質 疑 応 答 書

工事名 仙台市役所本庁舎整備第1期 建築工事

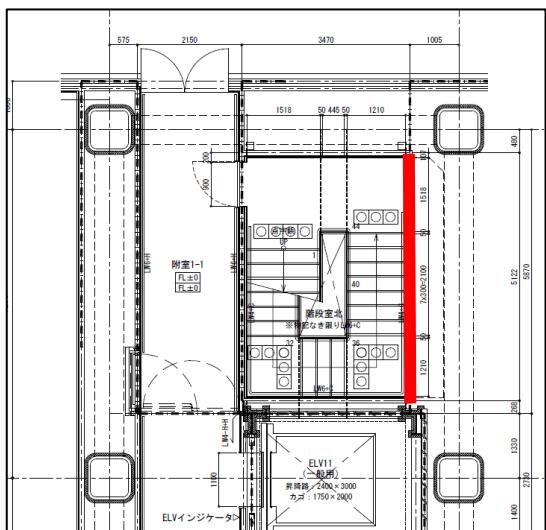
が、特定防火設備なのでガラスは耐熱強化ガラスT8と読み替えて宜しいでしょうか。	
図番A-26・161-1 AG15F-01において、建具キープランに符号の記載はありますが、立面図に記載がありません。不要と考えて宜しいでしょうか。	W3300×H440 アルミB-1 ホッパー：st-1.6 裏面グライド吹付t3.0 としてください。
図面A-161-6 下記の建具はAW4F-01、02、03、04を取り合っています。建具H寸法をAWに倣って2800と考えて宜しいでしょうか。 ・SD4F-12 ・SD4F-13	いずれも建具表を正とし H=3100 してください。
図面A-161-6 下記の建具はAW5F-01、02を取り合っています。建具H寸法をAWに倣って2800と考えて宜しいでしょうか。 ・SD5F-25	いずれも建具表を正とし H=3100 してください。
図番A-008・122 R階通路R-2床下地において、仕上表（コンクリート金鑲）と平面詳細図（鋼製床）で相違しています。仕上表を正としコンクリート金鑲の上ビニル床タイルAと考えて宜しいでしょうか。	A122 R階平面詳細図-1を正とし、鋼製床 h=190 のうえビニル床タイルAとしてください。
図番A-071 北コア詳細図-1 1階平面図において、下図部 階段室北B面は防火区画ですので、LW6：片面耐火間仕切に読み替えてよろしい	A071 北コア詳細図-1を正とし、契約後別途協議といたします。

図番A-074

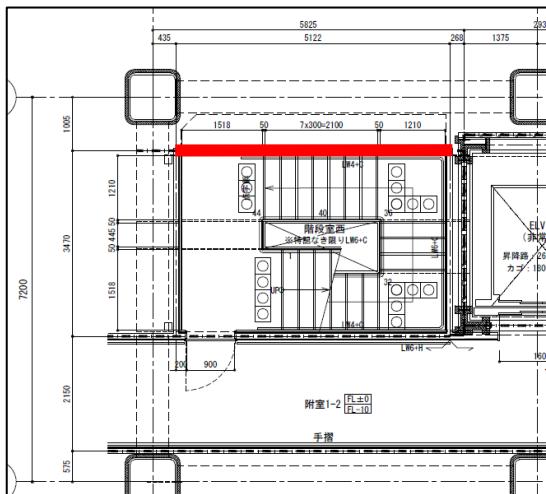
西コア詳細図-1 1階平面図において、下図部 階段室西A面は防火区画ですので、LW6：片面耐火間仕切に読み替えてよろしいでしょうか。

A074 西コア詳細図-1を正とし、契約後別途協議といたします。

図番A-092

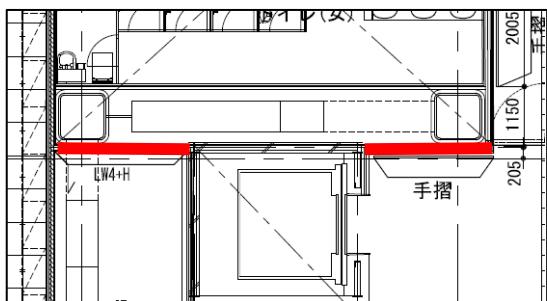
1階平面詳細図-1において、下図部 Y6 / X4-5通りは防火区画ですので、LW6：片面耐火間仕切に読み替えてよろしいで

しょうか。

A092 1階平面詳細図-1を正とし、契約後別途協議といたします。

図番A-092

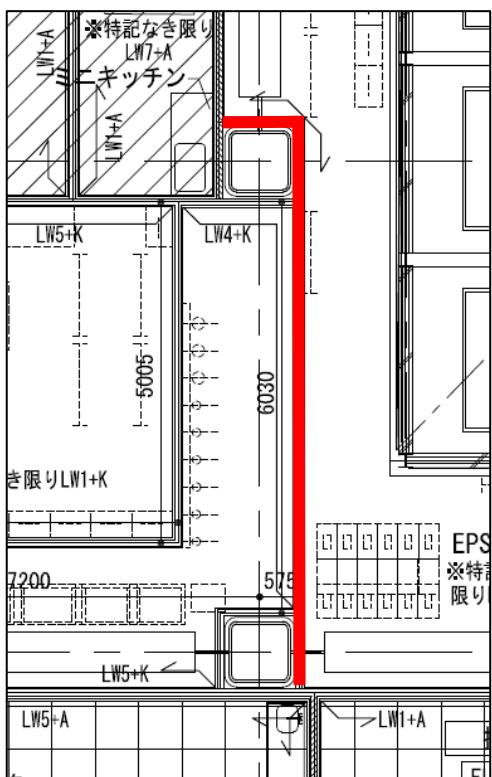
1階平面詳細図-1において、下図部 X 4 / Y 4 - 5通りは防火区画ですので、LW5：耐火間仕切に読み替えてよろしいでしょうか。

A092 1階平面詳細図-1を正とし、契約後別途協議といたします。

図番A-075・094

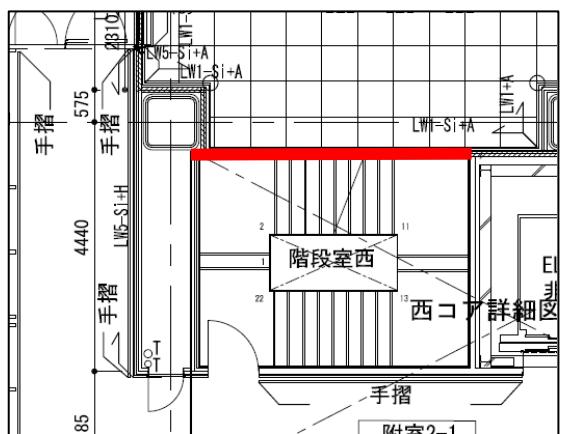
西コア詳細図-2 2階平面図において、下図部 階段室西A面はS i : GW充填の記載がございますので、LW7：耐火遮音間仕切

に読み替えてよろしいでしょうか。

A092 1階平面詳細図-1を正とし、契約後別途協議といたします。

図番A-094

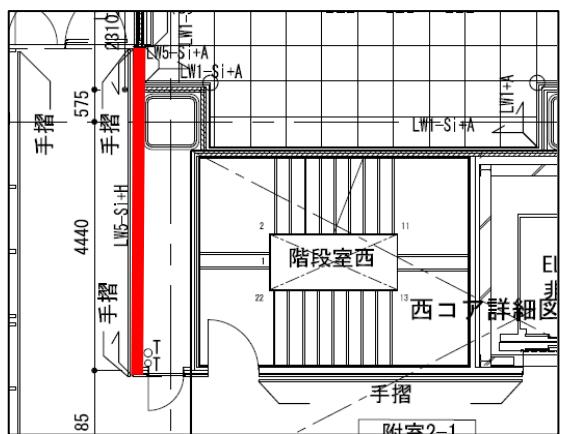
2階平面詳細図-1において、下図部 X 1 / Y 4'-5 は LW5-Si : 耐火間仕切 + G W充填の記載がございますが、LW7 : 耐火遮音間仕切に読み替えてよろしいでしょうか。

よろしいです。

図番A-085

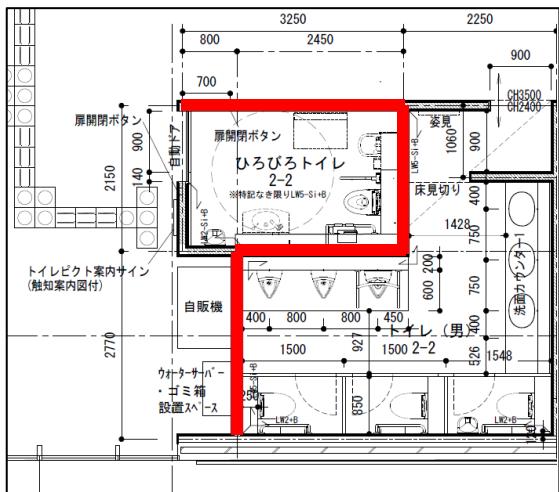
トイレ詳細図-2（低層部）において、下図部 ひろびろトイレ2-2廻りは LW5-

S i : 耐火間仕切 + GW充填の記載がござりますが、L W 7 : 耐火遮音間仕切に読み替えでよろしいでしょうか。

よろしいです。

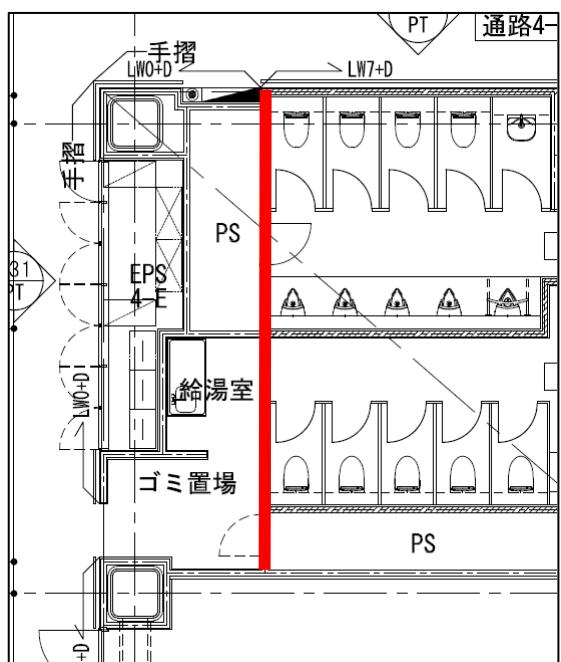
図番A-099・101
4・5階平面詳細図-2において、下図部
X 3' / Y 6 - 7は防火区画ですので、LW

7：耐火遮音間仕切に読み替えてよろしいでしょうか。

A099 4・5階平面詳細図-1を正とし、契約後別途協議といたします。

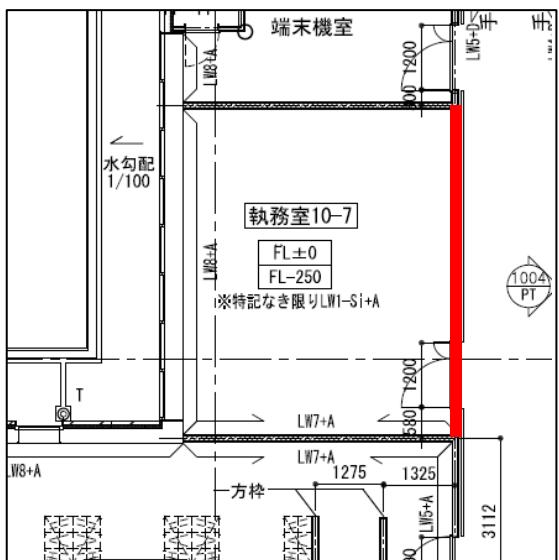
図番A-111
10階平面詳細図-2において、下図部 執務室10-7B面はS i : GW充填の記載が

ございますので、LW7：耐火遮音間仕切に読み替えてよろしいでしょうか。

A111 10階平面詳細図-2を正とし、契約後別途協議といたします。

図番A-120

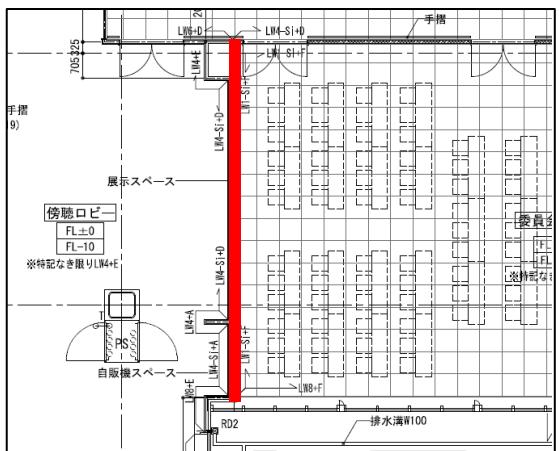
15階平面詳細図-1において、下図部 委員会室15-1D面は防火区画ですので、LW7：耐火遮音間仕切に読み替えてよろしいでしょうか。

A120 15階平面詳細図-1を正とし、契約後別途協議といたします。
